「無桿缸 MCRPLK 系列，變更傳感器使用規格， 並改以新品 MCRPLK2 上市」設變通知

MCRPLK-Ø16~Ø40。

Product Change Notification
設變通報

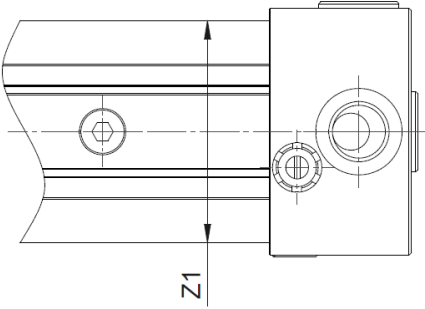
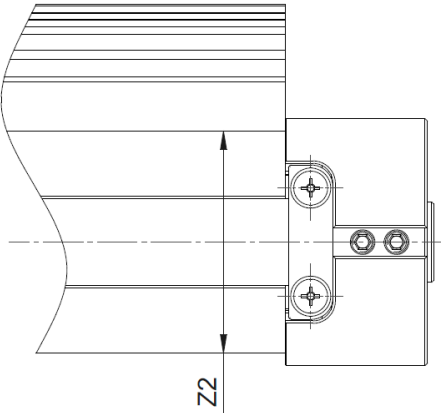
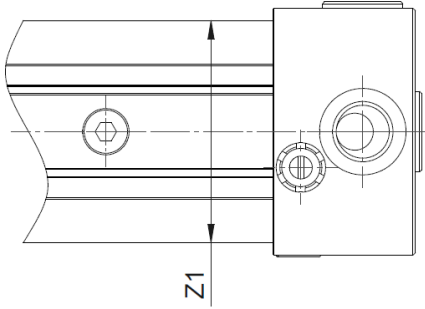
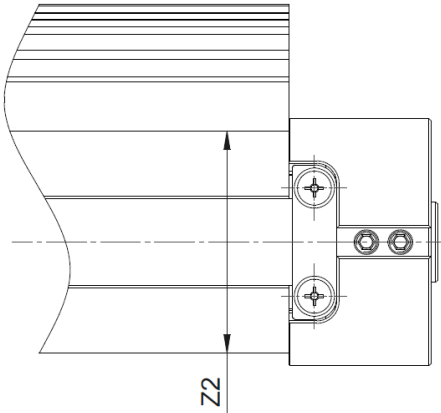
- A. 為整合產品線上的各傳感器規格，使其種類精簡化，因此轉換使用新型號傳感器 RDT。
- B. 因缸管外形明顯差異，故改以第 2 代產品 MCRPLK2 系列上市，取代既有產品。
- C. 口徑 Ø32/Ø40 缸管，為配合新型傳感器，需變更其寬度或高度，但不影響產品使用及安裝。

變更前	變更後																		
<p>1. 型號 :</p> <p style="text-align: center;">MCRPLK</p>	<p>1. 型號 :</p> <p style="text-align: center;">MCRPLK²</p>																		
<p>2.</p> <div style="display: flex; justify-content: space-around;">   </div> <table border="1" style="margin-left: auto; margin-right: auto;"> <thead> <tr> <th>口徑</th> <th>Z1</th> <th>Z2</th> </tr> </thead> <tbody> <tr> <td>32</td> <td>52</td> <td>48</td> </tr> <tr> <td>40</td> <td>58</td> <td>58</td> </tr> </tbody> </table>	口徑	Z1	Z2	32	52	48	40	58	58	<p>2.</p> <div style="display: flex; justify-content: space-around;">   </div> <table border="1" style="margin-left: auto; margin-right: auto;"> <thead> <tr> <th>口徑</th> <th>Z1</th> <th>Z2</th> </tr> </thead> <tbody> <tr> <td>32</td> <td>52</td> <td>51</td> </tr> <tr> <td>40</td> <td>58.5</td> <td>59</td> </tr> </tbody> </table>	口徑	Z1	Z2	32	52	51	40	58.5	59
口徑	Z1	Z2																	
32	52	48

40	58	58																	
口徑	Z1	Z2																	
32	52	51																	
40	58.5	59

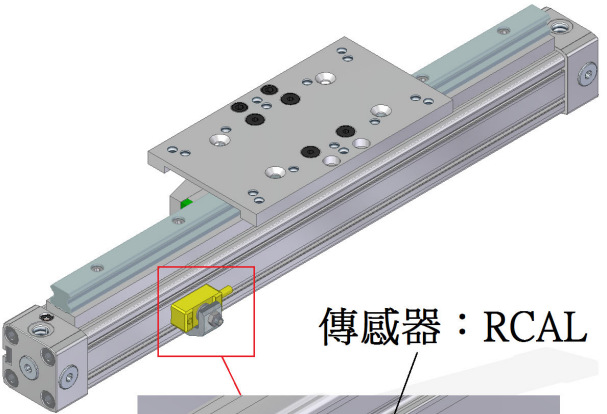
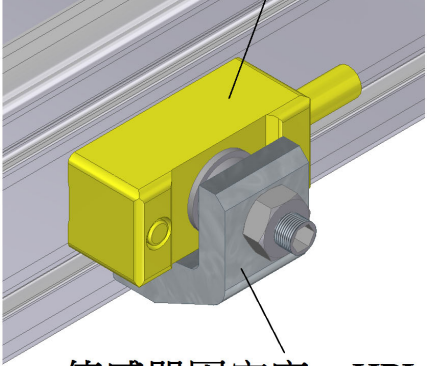
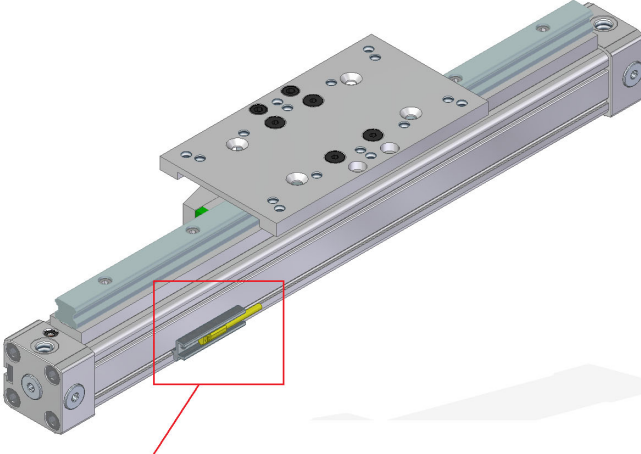
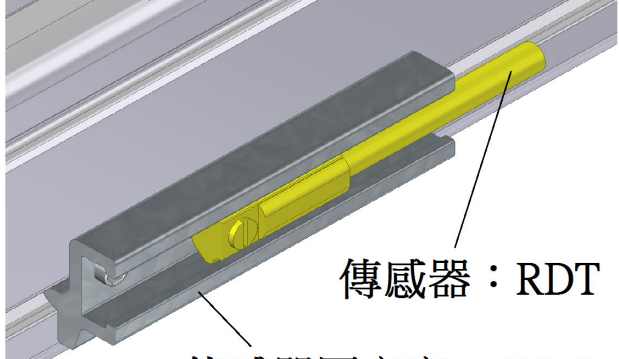
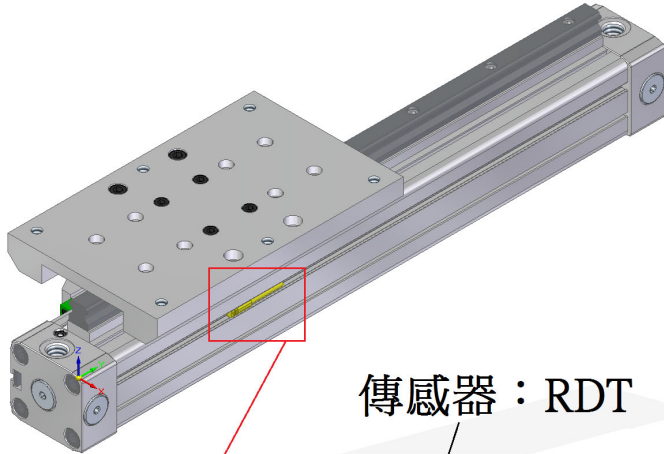
變更前	變更後	
<p>MCRPLK-Ø16~Ø40 傳感器規格</p>  <p>傳感器：RCAL</p>  <p>傳感器固定座：HPL</p>	<p>MCRPLK2-Ø16 / Ø25 傳感器規格</p>   <p>傳感器：RDT</p> <p>傳感器固定座：HPL2</p>	<p>MCRPLK2-Ø32 / Ø40 傳感器規格</p>  <p>傳感器：RDT</p>
